# COMITÉ DE DÉMOLITION

7552, avenue Henri-Julien

Consultation écrite

# SOUS-SOL ET REZ-DE-CHAUSSÉE

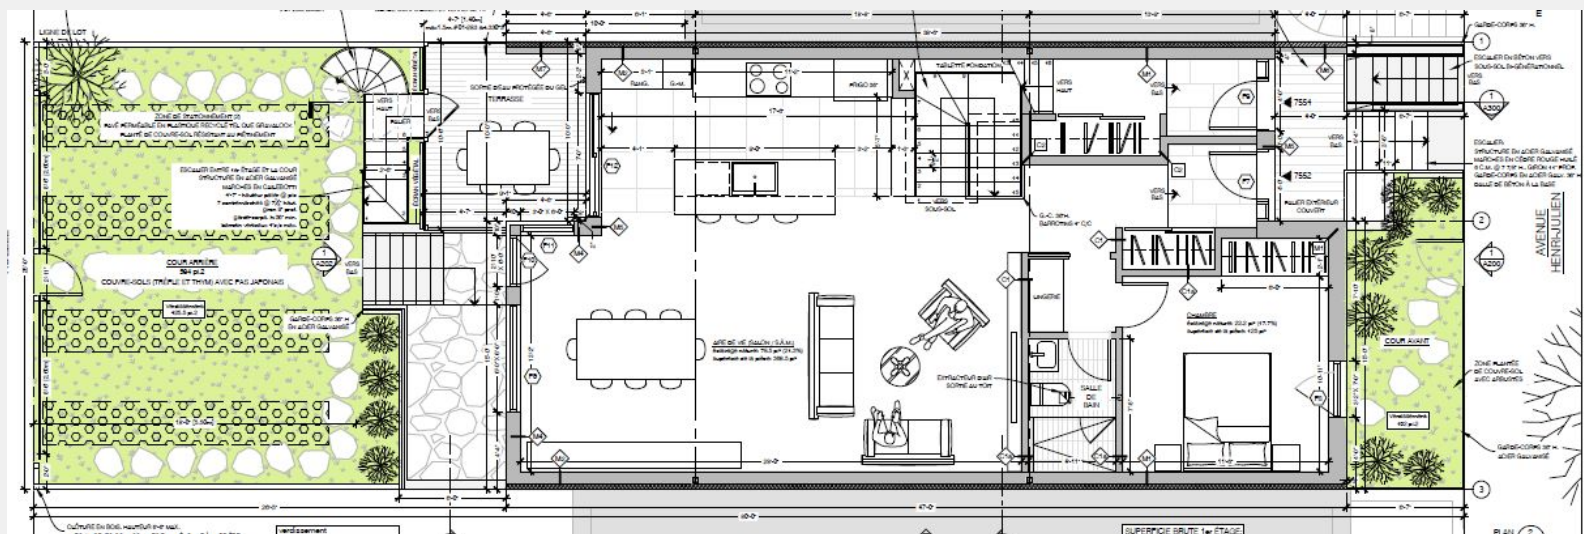
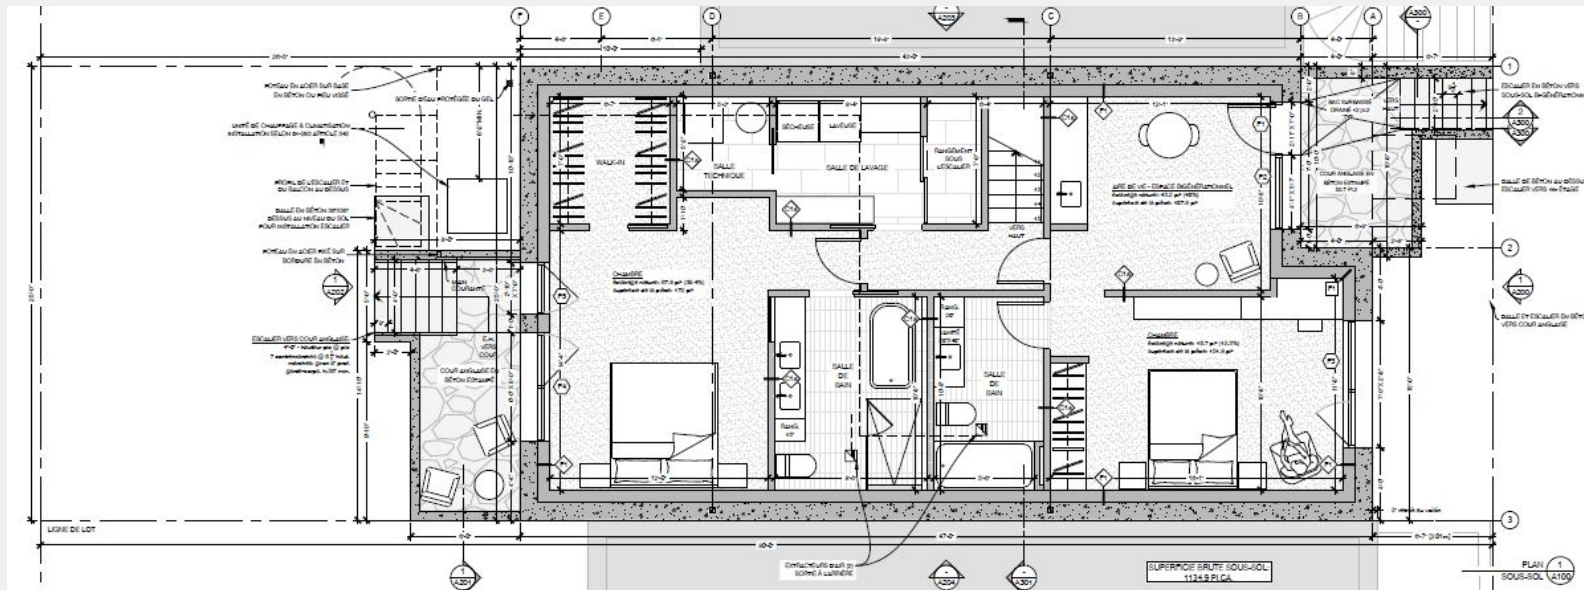
Toutefois, la Direction émet une réserve quant à l'aménagement d'une cour anglaise en façade pour les raisons suivantes :

- L'aménagement proposé est collé sur la limite du domaine public;
- Le sous-sol ne sera pas occupé par un logement distinct et sera déjà accessible par une cour anglaise en cour arrière ;
- Il existe des alternatives pour isoler les espaces du sous-sol du rez-de-chaussée du logement dans une perspective de travail à domicile ou d'intergénérationnalité;
- Le projet est situé au sein d'un secteur de valeur patrimoniale dans lequel les cours anglaises sont interdites pour les bâtiments existants, car ce type d'aménagement n'est pas compatible avec le cadre bâti historique du milieu d'insertion.

## Arguments soumis par les requérants le 21 octobre 2021 pour justifier l'aménagement d'une cour anglaise en façade :

- Considérant que la cour anglaise proposée a pour objectif de donner un accès extérieur direct au niveau inférieur du bâtiment, afin de normaliser la vie d'une personne âgée habitant ce logement inter-générationnel

- Considérant que la cour anglaise est permise par le règlement de zonage actuel dans le cas d'une nouvelle construction
- Considérant que la cour anglaise a été réduite à son minimum selon les règlements d'urbanisme propres à l'arrondissement, et qu'elle est non-visible de la rue car située entièrement sous le balcon d'entrée
